PR6

Construction du poste des Patriotes à
315-25 kV et d'une ligne d'alimentation
à 315 kV à Saint-Eustache

**RECUEIL DES AVIS ISSUS DE LA CONSULTATION
AUPRÈS DES MINISTÈRES ET ORGANISMES**

Figure 2 – Environnement de la ligne à 315 kV projetée, Source : Poste des Patriotes à 315-25 kV et ligne d'alimentation à 315 kV – Étude d'impact sur l'environnement – Hydro-Québec, octobre 2017

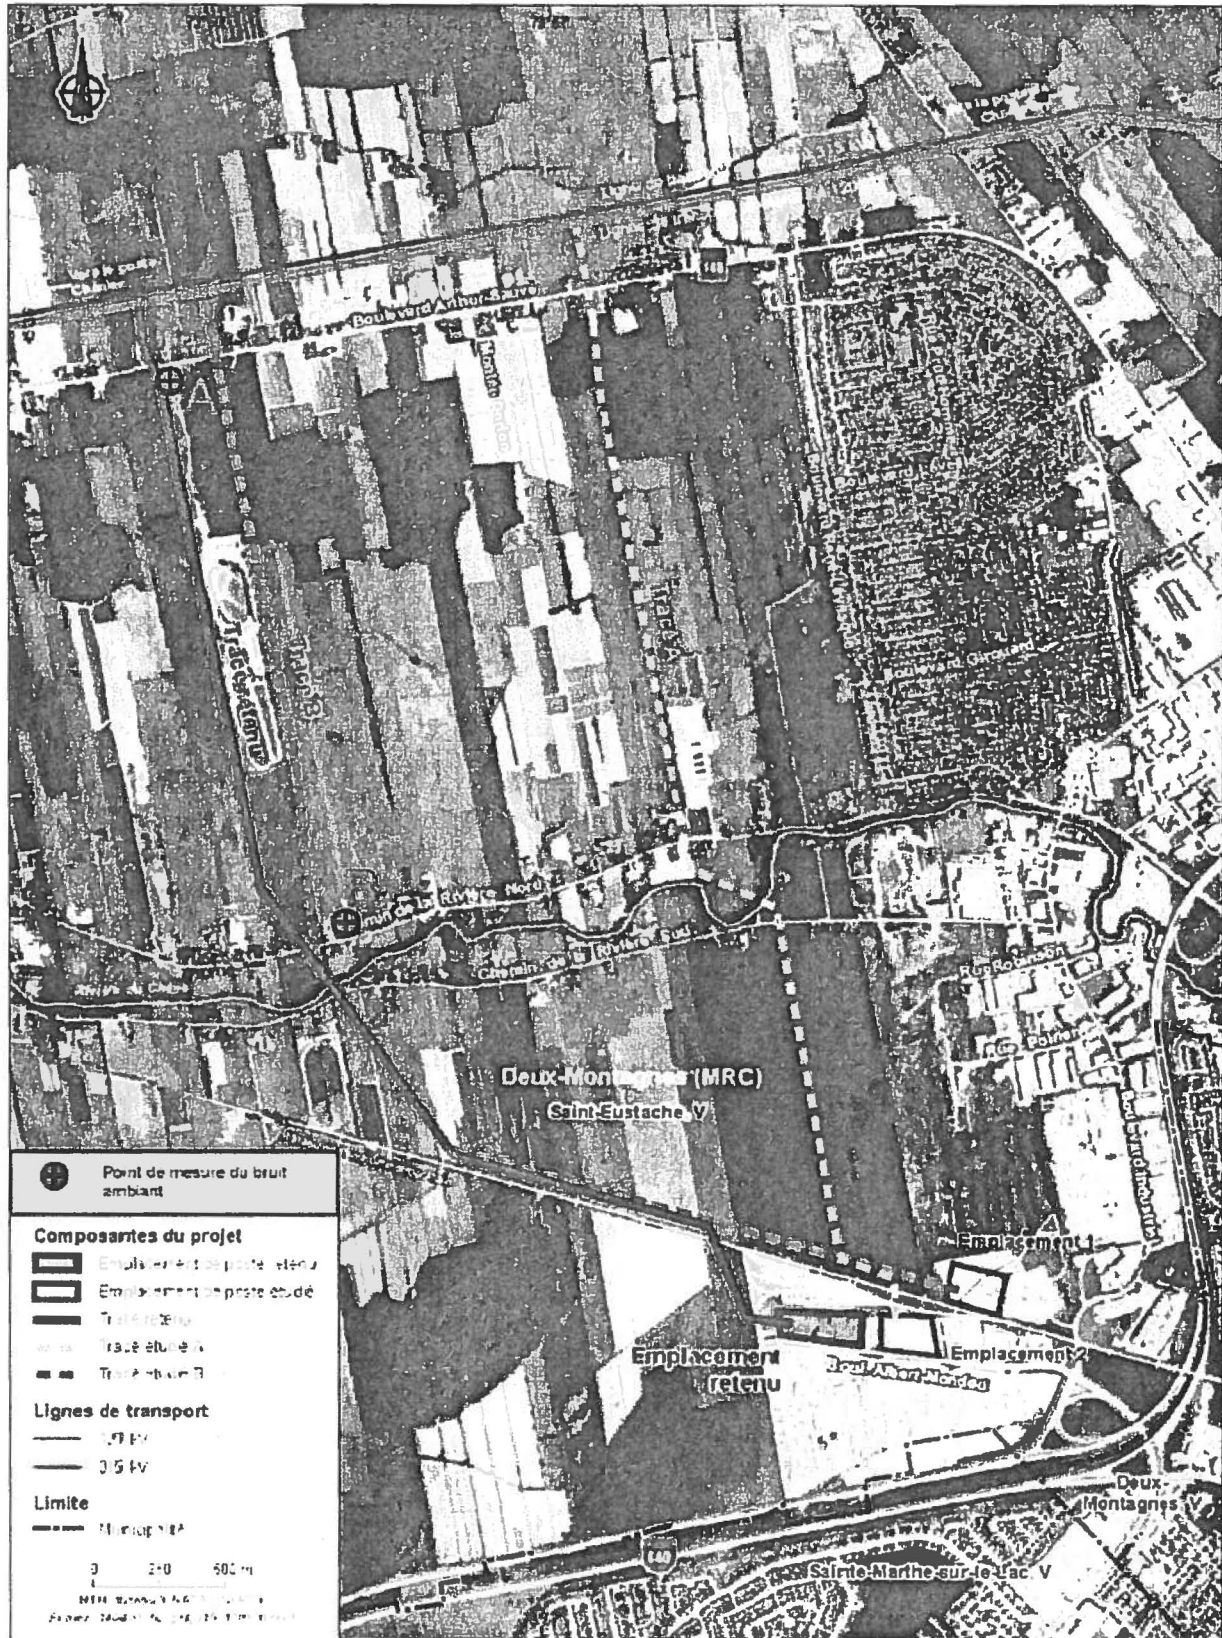
Par contre, des relevés sonores ont été réalisés à deux points représentatifs (voir les points A et B sur la figure 2) afin d'évaluer les émissions sonores de la nouvelle ligne. Le bruit produit par une ligne à haute tension provient d'un phénomène physique autour des conducteurs appelé « effet couronne ». L'effet couronne résulte de la production de micro décharges électriques à des points d'irrégularité sur la surface d'un conducteur. Le bruit est décrit comme un crépitement continu accompagné d'un bourdonnement occasionnel².
